改善箇所説明図

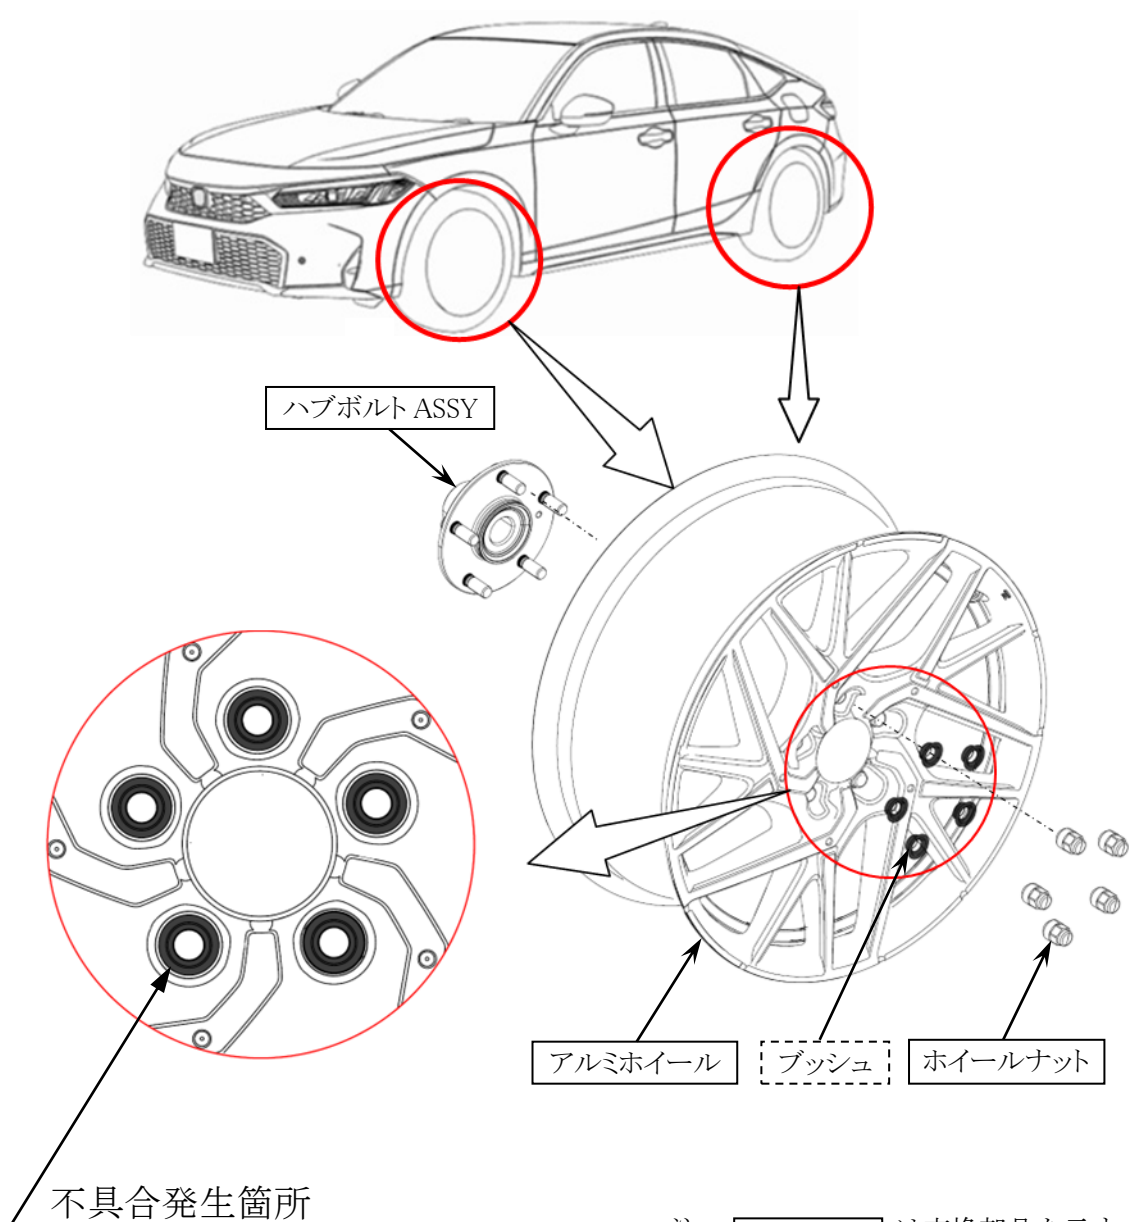
後付け用品として販売したアルミホイールにおいて、ホイールナット締結座面へのブッシュ圧入工程が不適切なため、ブッシュが圧入されていないものがある。そのため、そのまま使用を続けると、締結座面が変形し、ホイールナットが緩み、最悪の場合、アルミホイールが外れるおそれがある。

全車両、ホイールナット締結座面を点検し、ブッシュが圧入されていないものは、アルミホイールを良品に交換し、ハブボルト ASSY・ホイールナットを新品に交換する。

対策後の識別：ボンネットの右側ヒンジ、上側締め付けボルトに黄色ペイントを塗布する。
